Type : COURRIER
Opération : [23042] COMPLEXE SPORTIF DE SAINT VULBAS
Objet : Réponses demandes compléments examen au cas par cas

Veuillez trouver ci-dessous nos retours aux demandes de complément de l'examen au cas par cas déposée.

- « b. la carte trame vertes et bleues SRADET ».

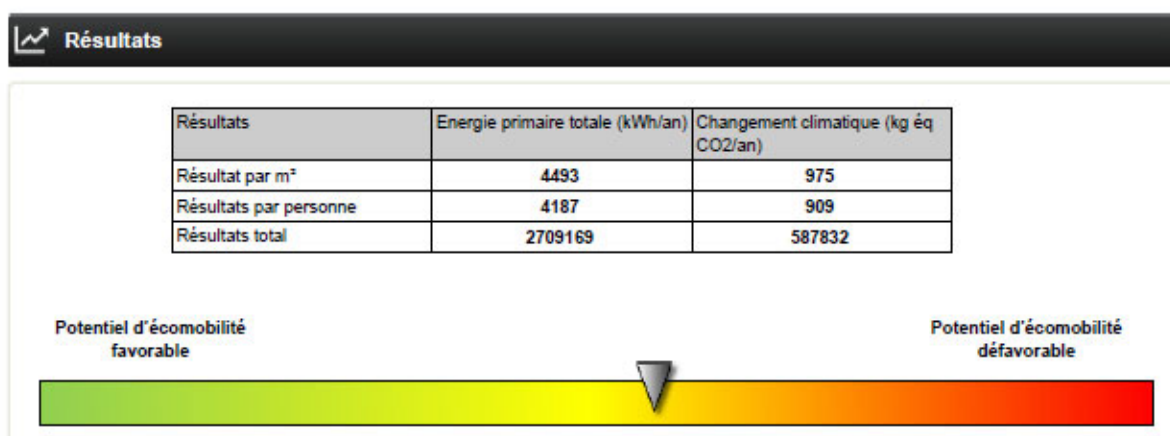
Le dossier n'apporte aucun élément sur les habitats naturels (semble-t-il agricoles) au sein du périmètre de projet et de ses abords. Merci de qualifier les habitats ainsi que les espèces potentiellement présentes en s'appuyant sur la bibliographie existante, leur situation au regard du SRADET Auvergne Rhône Alpes.

Il est fourni en pièce jointe les documents suivants :

FREQUENTATION MOYENNE (usage gradins et vestiaires en match/compétition)

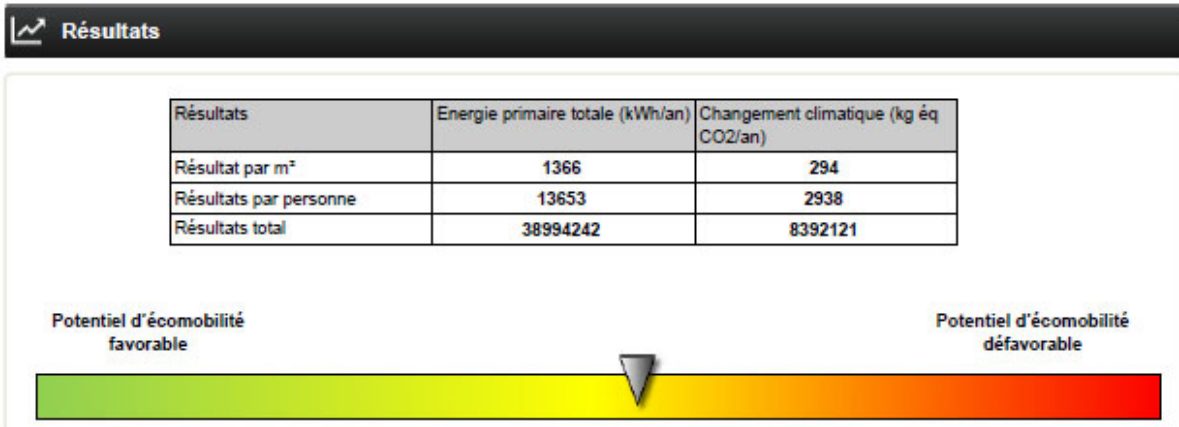
Evaluer approximativement les émissions de gaz à effet de serre générés par les déplacements automobiles en fréquentation moyenne et maximale des équipements.

Vous trouverez ci-dessous les émissions suivant les fréquentations moyenne et maximale, établies avec l'outil effinergie-ecomobilite.fr :
